設計及び工事計画認可申請書
(東海第二発電所の設計及び工事の計画の変更)

発 室 発 第 4 号
令 和 5 年 4 月 7 日

名 称 東海第二発電所

平成 30 年 10 月 18 日付け原規規発第 1810181 号にて認可された工事計画の一部において、以下のとおり変更を行う。

設計及び工事計画認可申請	第 9-3-237 図
東海第二発電所	
名称	その他発電用原子炉の附属施設のうち 火災防護設備の系統図 (消火設備) (14/39)
日本原子力発電株式会社

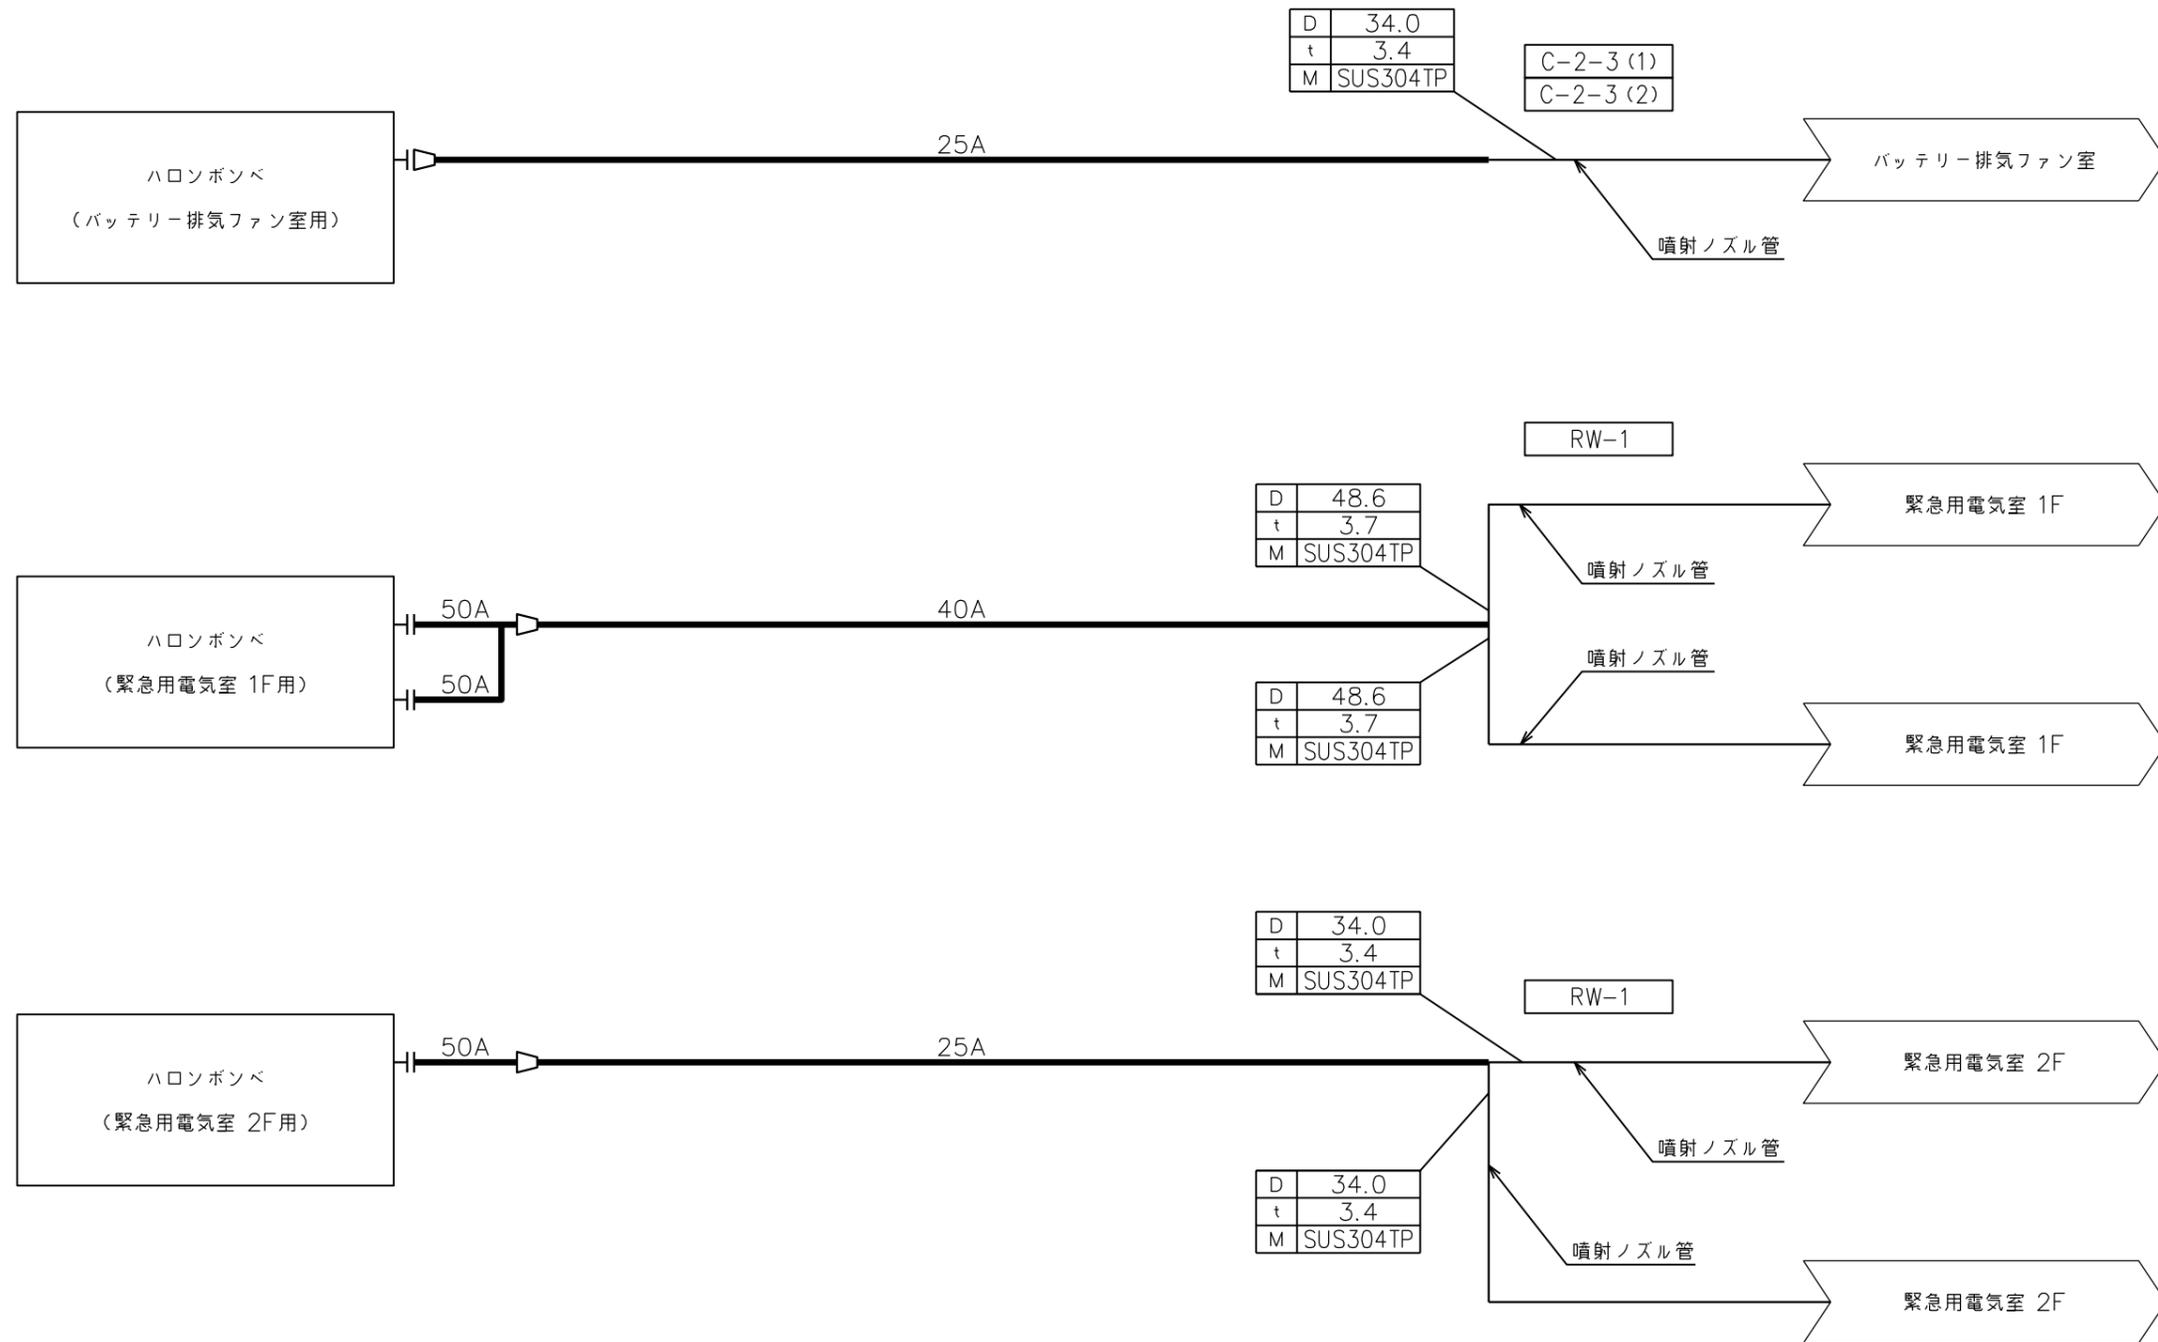
変更前						変更後						
名称	最高使用圧力 (MPa)	最高使用温度 (°C)	外径*1 (mm)	厚さ (mm)	材料	名称	最高使用圧力 (MPa)	最高使用温度 (°C)	外径*1 (mm)	厚さ (mm)	材料	
消火系	ハロンボンベ (緊急用電気室 (緊急用蓄電池) 用) ～ 緊急用電気室 (緊急用蓄電池)	5.2	40	60.5	3.9*1	SUS304TP	ハロンボンベ (緊急用電気室 2F 用) ～ 緊急用電気室 2F				変更なし	
				34.0	3.4*1	SUS304TP						
	ハロンボンベ (緊急用電気室 (緊急用 125V MCC) 用) ～ 緊急用電気室 (緊急用 125V MCC)	5.2	40	60.5	3.9*1	SUS304TP	ハロンボンベ (緊急用電気室 3F 用) ～ 緊急用電気室 3F				変更なし	
				34.0	3.4*1	SUS304TP						
	ハロンボンベ (ケーブル処理室用) ～ ケーブル処理室	5.2	40	60.5	3.9*1	SUS304TP	変更なし	変更なし	変更なし	変更なし		
				76.3	5.2*1	SUS304TP				変更なし		
				114.3	6.0*1	SUS304TP				変更なし		
				89.1	5.5*1	SUS304TP

1. 原子炉冷却系統施設のうち原子炉補機冷却設備及び原子炉冷却材浄化設備に係る熱交換器について、要目表の伝熱面積の記載を設計確認値と公称値の数値を同一としていたが、施栓率を考慮し、設計確認値と公称値の数値を書き分けた記載に変更する。
2. その他発電用原子炉の附属施設のうち火災防護設備の消火系のハロンボンベ、二酸化炭素ボンベ及び主配管について、格納容器圧力逃がし装置の重大事故等対処設備／特定重大事故等対処施設の兼用化、所内常設直流電源設備（3 系統目）の設置及び無停電電源装置等の設置場所の見直し並びに消火設備設置場所の詳細調査結果を踏まえ、ハロンボンベ及び二酸化炭素ボンベの設置場所、ボンベ個数、ボンベ名称等を変更する。また、ボンベの設置場所の変更による配管経路の延長に伴い、消火能力を満足させるため配管仕様（外径、厚さ、材質）を変更するとともに、ボンベ名称の変更に合わせて、主配管の名称を変更する。

設計及び工事計画認可申請		第 9-3-288 図
東海第二発電所		
名称	その他発電用原子炉の附属施設	
	火災防護設備の構造図	
	(消火設備) ハロンポンベ (緊急用電気室 1F用)	
日本原子力発電株式会社

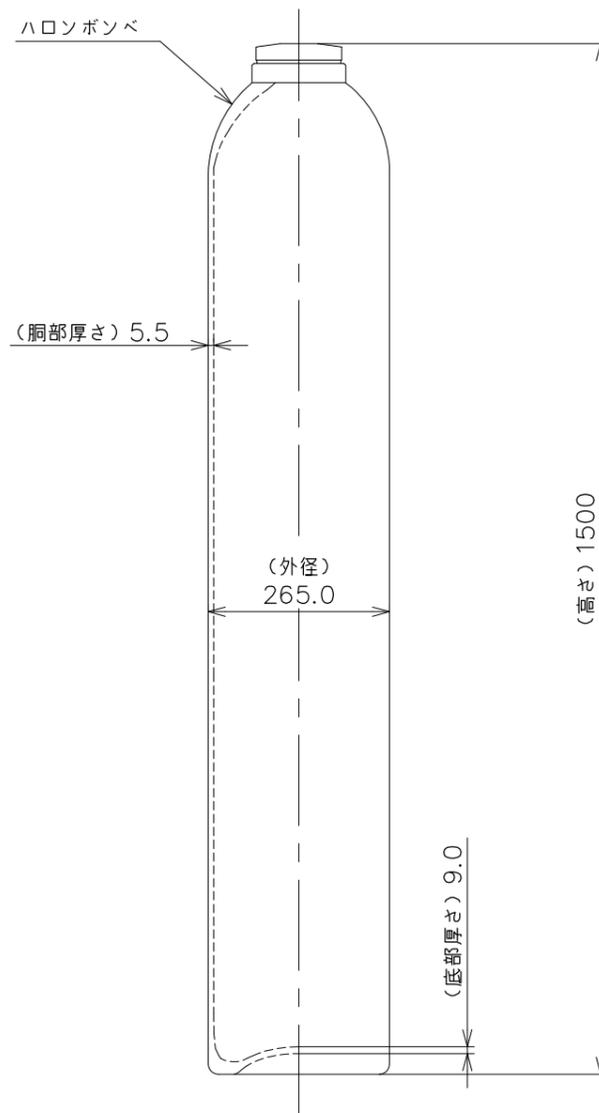
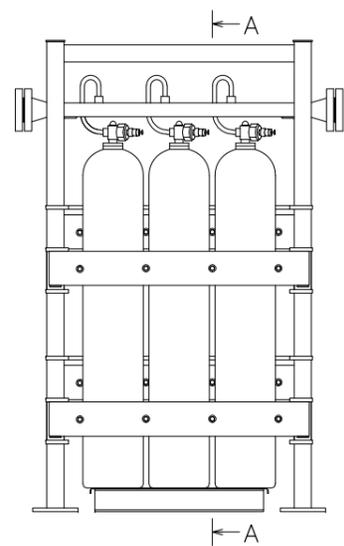
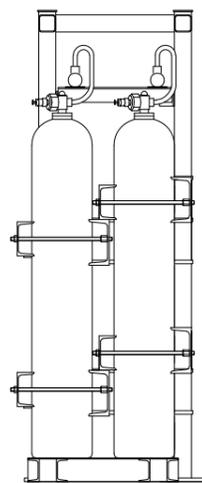
変 更 前	変 更 後
名 称			ハロンボンベ (緊急用電気室 (緊急用 MCC 他) 用)	ハロンボンベ (緊急用電気室 1F 用)
種 類	—		一般継目なし容器	変更なし
容 量	L/個		68 以上 (68*)	
最 高 使 用 圧 力	MPa		5.2	
最 高 使 用 温 度	℃		40	
主 要 寸 法	外 径	mm	265.0*	
	高 さ	mm	1500*	
	胴 部 厚 さ	mm	<input type="text" value="5.5"/> (5.5*)	
	底 部 厚 さ	mm	<input type="text" value="9.0"/> (9.0*)	
材 料	—		マンガン鋼	
個 数	—		4	
取 付 箇 所	系 統 名 (ラ イ ン 名)	—	ハロンボンベ (緊急用電 気室 (緊急用 MCC 他) 用) 消火系	ハロンボンベ (緊急用電気室 1F 用) 消火系
	設 置 床	—	<input type="text" value="EL. 14.00 m"/>	変更なし
	溢 水 防 護 上 の 区 画 番 号	—	—	
	溢 水 防 護 上 の 配 慮 が 必 要 な 高 さ	—	—

設計及び工事計画認可申請		第 9-3-289 図
東海第二発電所		
名称	その他発電用原子炉の附属施設	
	火災防護設備の構造図	
	(消火設備) ハロンポンベ (緊急用電気室 2F用)	
日本原子力発電株式会社

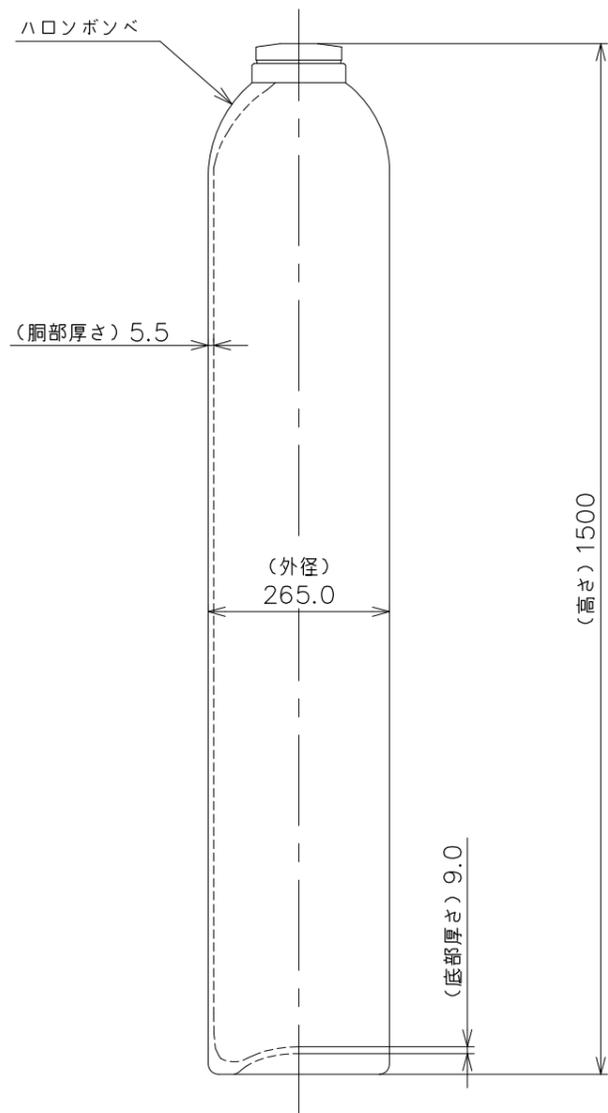
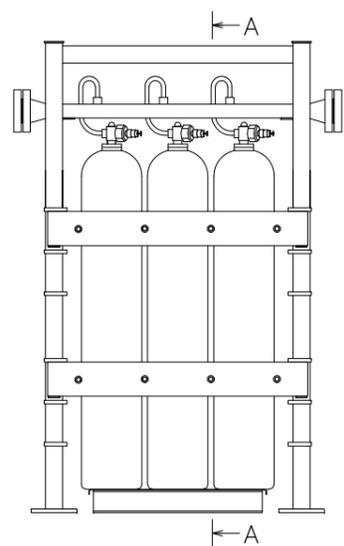
変 更 前	変 更 後
名 称			ハロンボンベ (緊急用電気室 (緊急用蓄電池) 用)	ハロンボンベ (緊急用電気室 2F 用)
種 類		—	一般継目なし容器	変更なし
容 量		L/個	24 以上 (24*)	68 以上 (68*)
最 高 使 用 圧 力		MPa	5.2	変更なし
最 高 使 用 温 度		℃	40	
主 要 寸 法	外 径	mm	265.0*	
	高 さ	mm	622*	
寸 法	胴 部 厚 さ	mm	□ (5.5*)	変更なし
	底 部 厚 さ	mm	□ (9.0*)	
材 料		—	マンガン鋼	
個 数		—	4	3
取 付 箇 所	系 統 名 (ラ イ ン 名)	—	ハロンボンベ (緊急用電気室 (緊急用蓄電池) 用) 消火系	ハロンボンベ (緊急用電気室 2F 用) 消火系
	設 置 床	—	□ EL. 14.00 m	変更なし
	溢 水 防 護 上 の 区 画 番 号	—	—	
	溢 水 防 護 上 の 配 慮 が 必 要 な 高 さ	—	—

設計及び工事計画認可申請		第 9-3-290 図
東海第二発電所		
名称	その他発電用原子炉の附属施設 火災防護設備の構造図 (消火設備) ハロンボンベ (緊急用電気室 3F用)	
	日本原子力発電株式会社

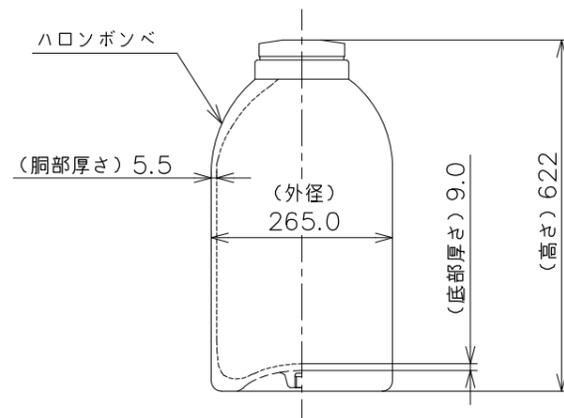
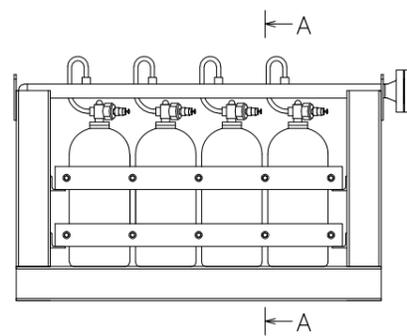
変 更 前	変 更 後	
名 称		ハロンボンベ (緊急用電気室 (緊急用 125V MCC) 用)	ハロンボンベ (緊急用電気室 3F 用)	
種 類	—	一般継目なし容器	変更なし	
容 量	L/個	24 以上 (24*)		
最 高 使 用 圧 力	MPa	5.2		
最 高 使 用 温 度	℃	40		
主 要 寸 法	外 径	mm		265.0*
	高 さ	mm		622*
	胴 部 厚 さ	mm		<input type="text" value="5.5"/> (5.5*)
	底 部 厚 さ	mm		<input type="text" value="9.0"/> (9.0*)
材 料	—	マンガン鋼		
個 数	—	4		
取 付 箇 所	系 統 名 (ラ イ ン 名)	—	ハロンボンベ (緊急用電気室 3F 用) 消火系	
	設 置 床	—	<input type="text" value="EL. 14.00 m"/> EL. 14.00 m	
	溢 水 防 護 上 の 区 画 番 号	—	—	
	溢 水 防 護 上 の 配 慮 が 必 要 な 高 さ	—	—
